INFORMAÇÃO DE SERVIÇO

Polia livre do alternador 535 0279 10

Diferenças visuais

Refª: 535 0279 10

Fig. 2: Versões substituídas

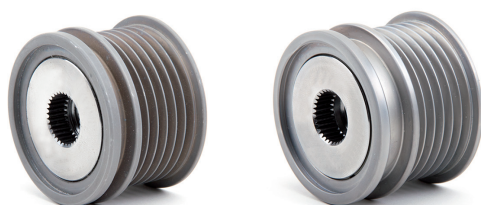
Nos modelos acima mencionados podem ser instaladas diferentes versões da polia livre do alternador (Fig. 2).

As versões configuradas anteriormente são substituídas pela nova polia livre do alternador 535 0279 10 (Fig. 1).

Está equipada com uma mola melhorada, mais potente. Dessa forma pode-se cobrir uma maior largura de banda das irregularidades de rotação do motor.
